Afgørelse på anmeldelse af ombygning af maskinhus til sygestald og udleveringsrum på ejendommen Møllegårdsvej 24, 6818 Årre

Varde Kommune har afgjort, at den anmeldte ændring af maskinhus til sygestald og udleveringsrum, kan etableres uden at der skal udarbejdes en § 11 miljøgodkendelse efter Husdyrloven.

Figur 1. Placering af sygestald og udleveringsrum på Møllegårdsvej 24.

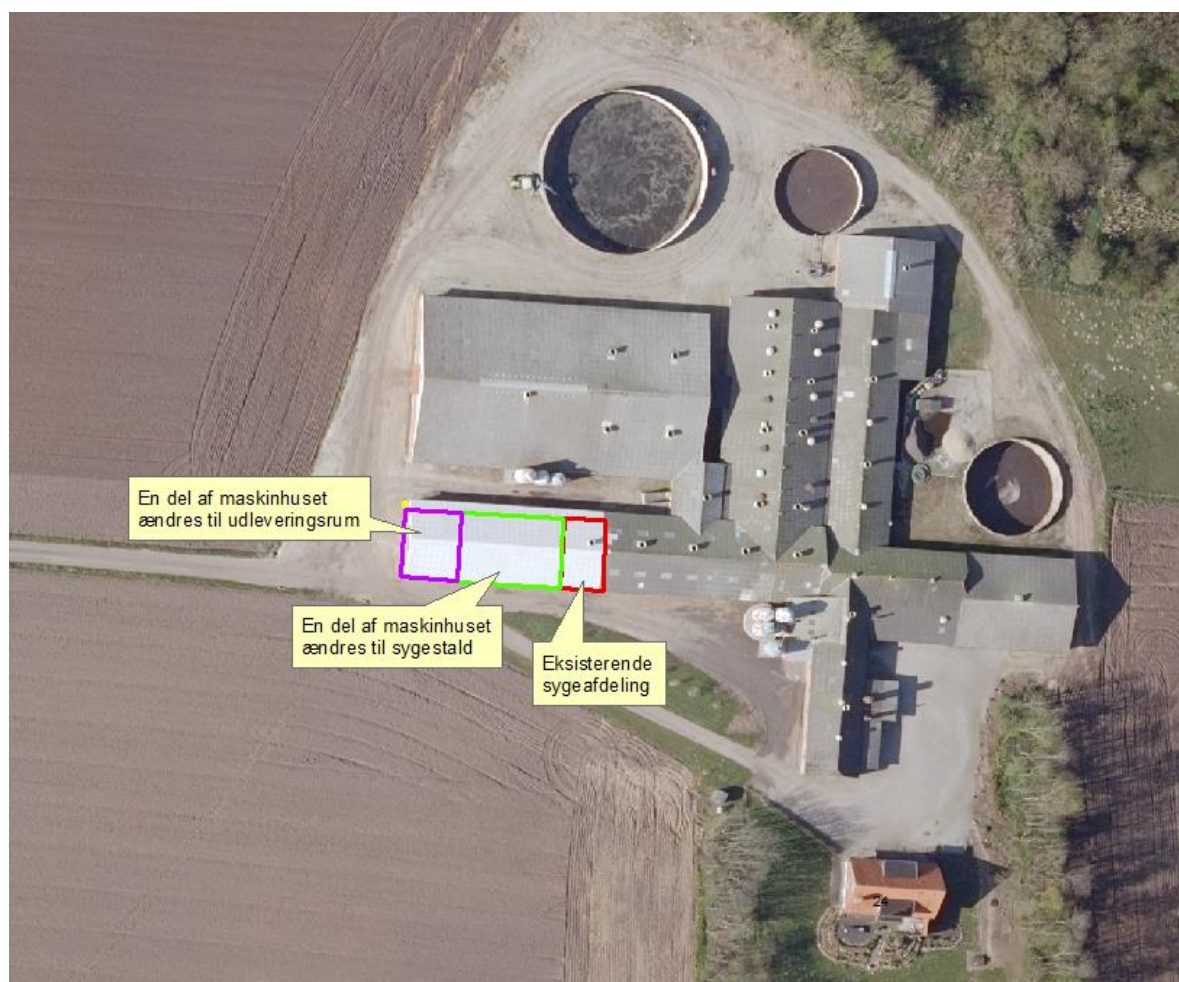
Team Miljø, Varde Kommune modtog den 28. juli 2016 anmeldelse om ændring af maskinhus til sygestald og udleveringsrum på ejendommen beliggende Møllegårdsvej 24, 6818 Årre. Se figur 1.

Den 2. marts 2015 fik Møllegårdsvej 24 tilladelse til at etablere en sygeafdeling. Den er vist med rødt på figur 1. Nu ønsker Møllegårdsvej 24 at bygge flere aflastningsstier til søer. Figur 2 viser ansøgers begrundelse for at etablere flere sygestier.

Figur 3. Placering af nærmeste mose.

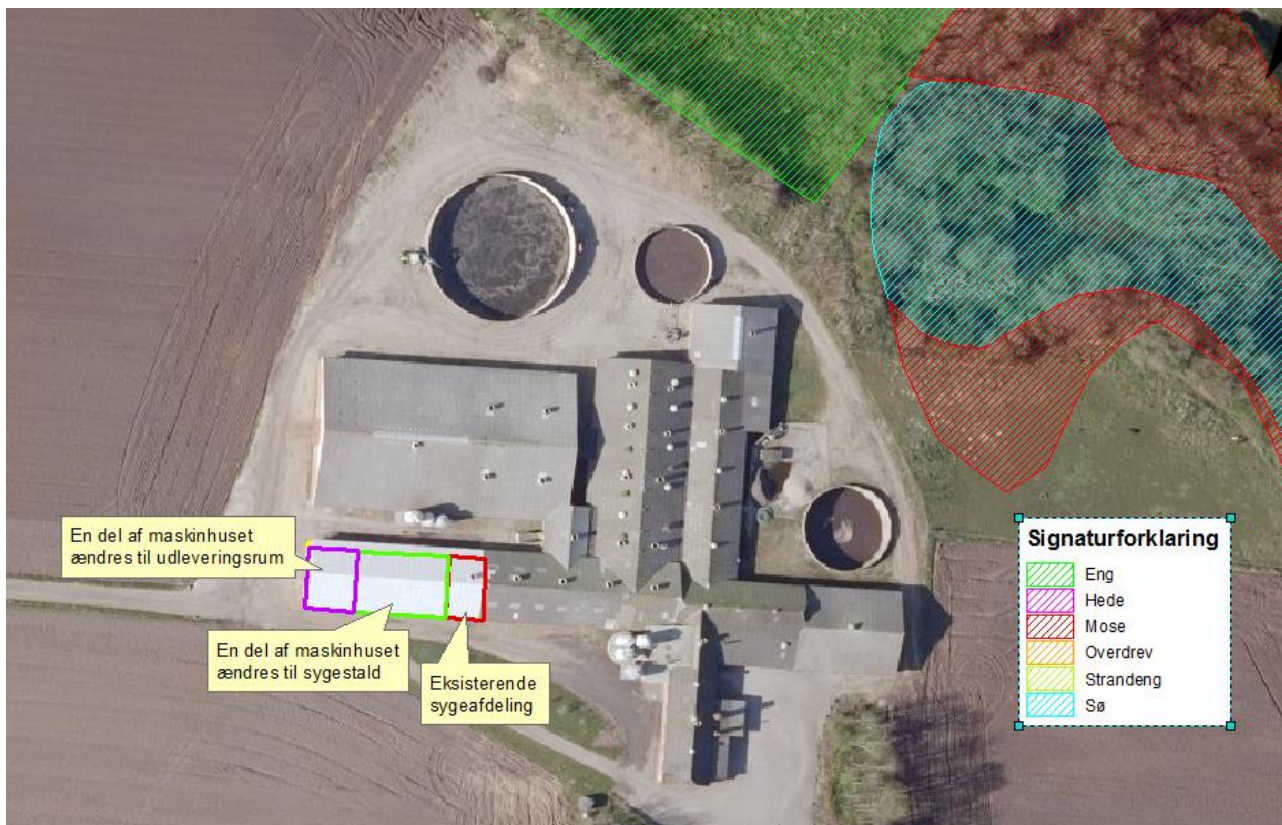
Varde Kommune vurderer, at disse krav er overholdt, da stalden placeres i retningen væk fra den nærliggende mose. Se figur 3.
